# Sicherheitstechnischer Vergleich im Brandfall

## Tiefbahnhof S21 – Kopfbahnhof K21

Dipl.Ing. Hans Heydemann

# Tiefbahnhof Übersicht Flucht- und Rettungswege

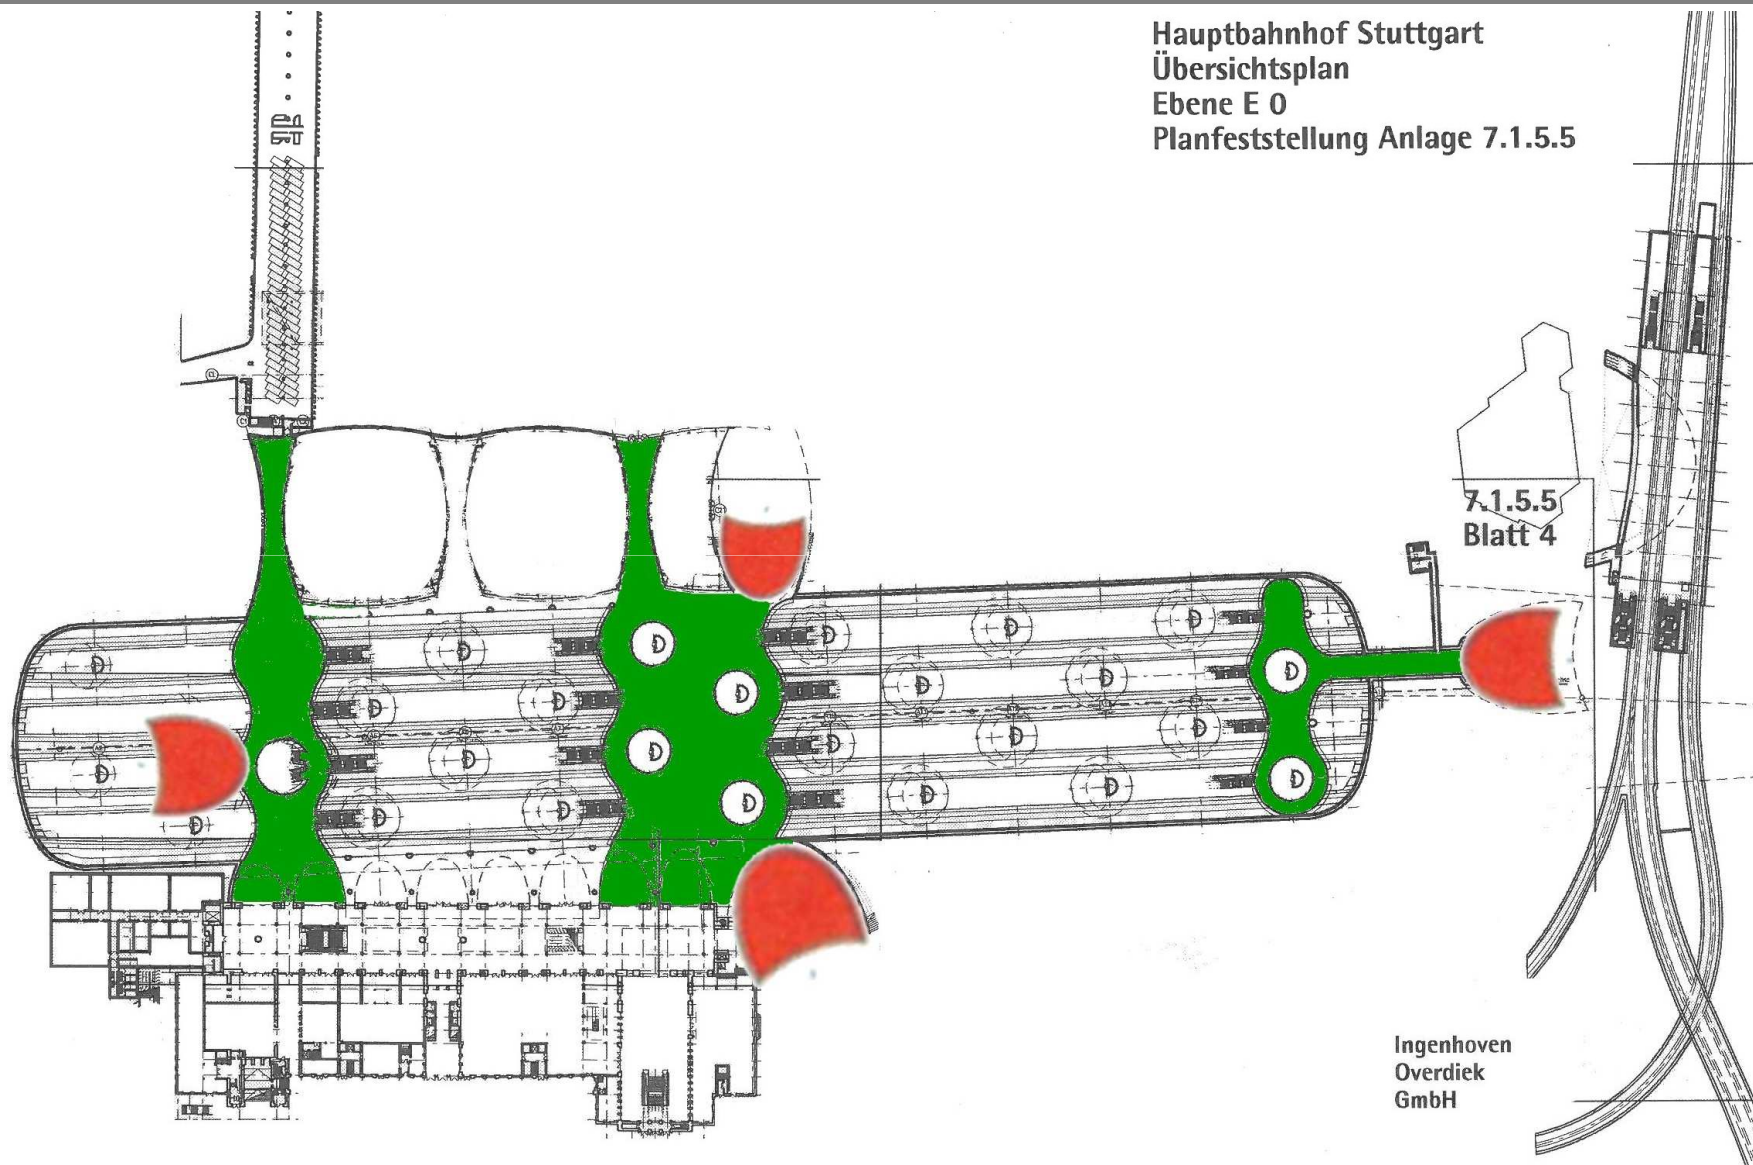
- Fluchtwege von den Bahnsteigen zu schmal (~2,35 m i.Li.) => Evakuierung behindert!
- Flucht nur nach oben über Treppen möglich (Steighöhe 6,20 m – 7,17 m)
- Fluchtwege nicht barrierefrei => Rollstuhlfahrer und Gehbehinderte können nicht flüchten!
- Rauch- und Qualmfreihaltung der oberen Fluchtwege nicht gewährleistet; Flucht nach oben über Treppen in die **Rauchzone** => Lebensgefahr! D.h. Fluchtweg wird abgeschnitten!
- Fluchtweg am Bahnsteig-Ende u.U. durch Brandherd abgeschnitten => keine Fluchtmöglichkeit!
- Keine Zufahrtmöglichkeit für Rettungs- und Einsatz-Fahrzeuge oder größeres Gerät

# Verqualmung Flucht- und Rettungswege

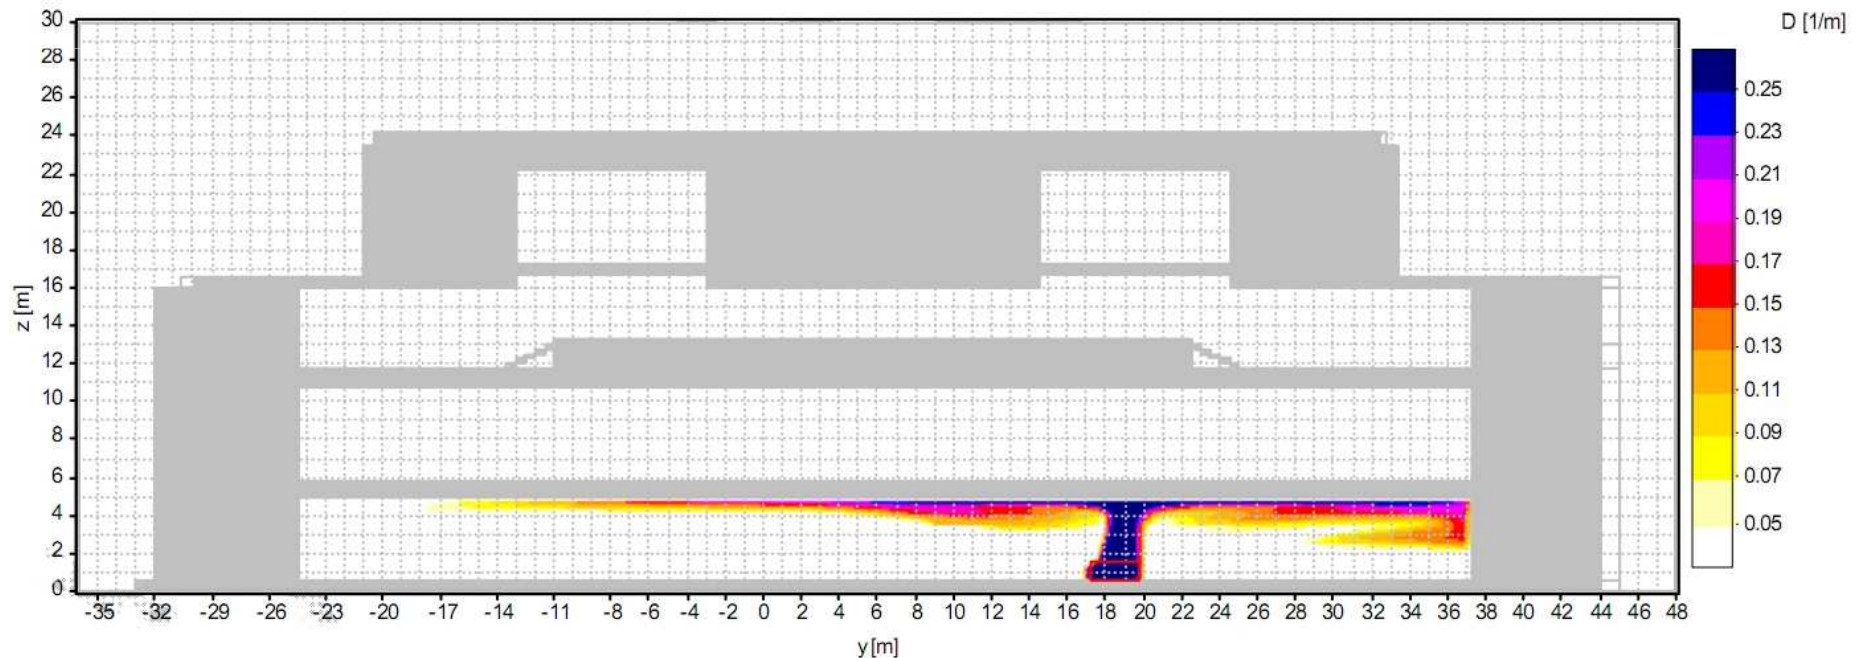
- Angesezte Evakuierungszeit für den Tiefbahnhof beträgt **max. 21 Minuten** für Brandfall
- Ist wegen der Engstellen an den Treppen nicht realistisch => zu erwarten ist eine längere Zeitdauer!
- Ausbreitungsgeschwindigkeit von Feuer und Rauch deutlich deutlich schneller als in Antrags-Unterlagen angegeben.  
Angabe: „40 Minuten rauchfrei“ nicht einhaltbar!
- Verrauchung der oberen Teile der Tiefbahnsteighalle behindert Flucht/Evakuierung

Optische Dichte (Verqualmung) nach 5 Minuten Branddauer

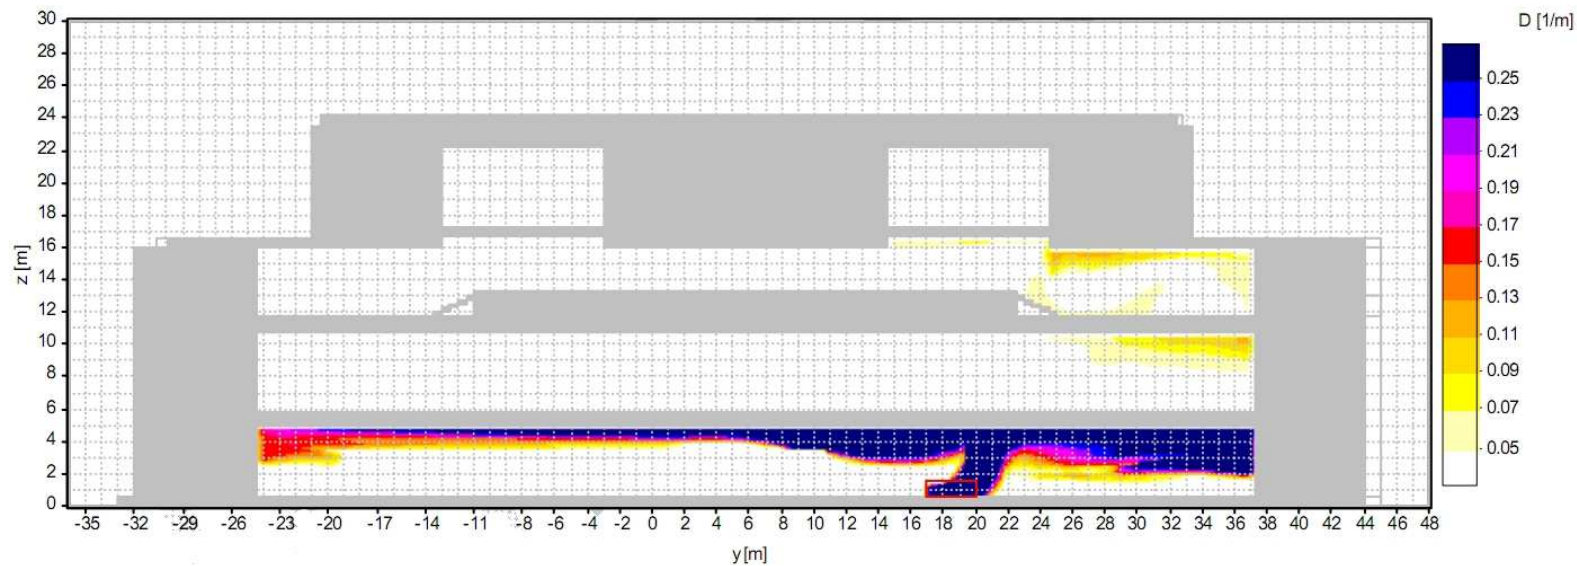
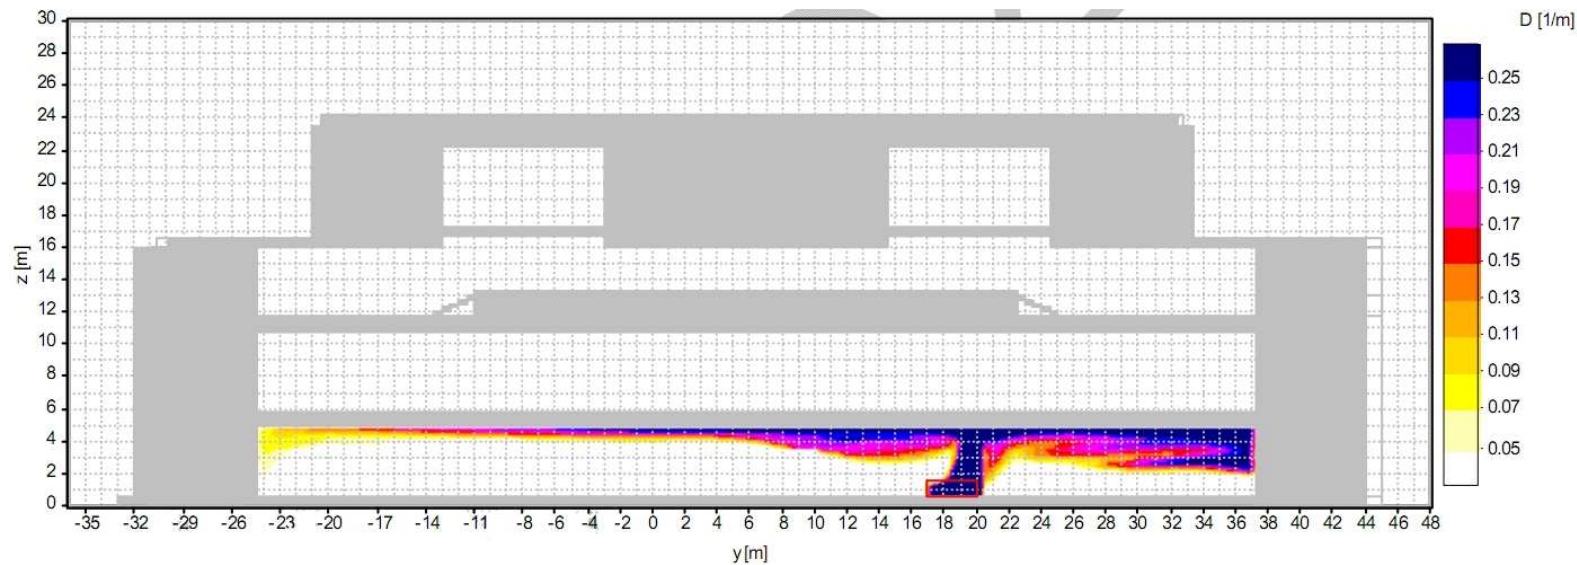
- Bei Überschreiten einer optischen Dichte von  $\leq 0,2$  ist eine sichere Flucht nicht mehr gewährleistet.  
(Einfärbung des in der Simulation untersuchten Gebäudeteils in violetter bis dunkelblauer Farbe)
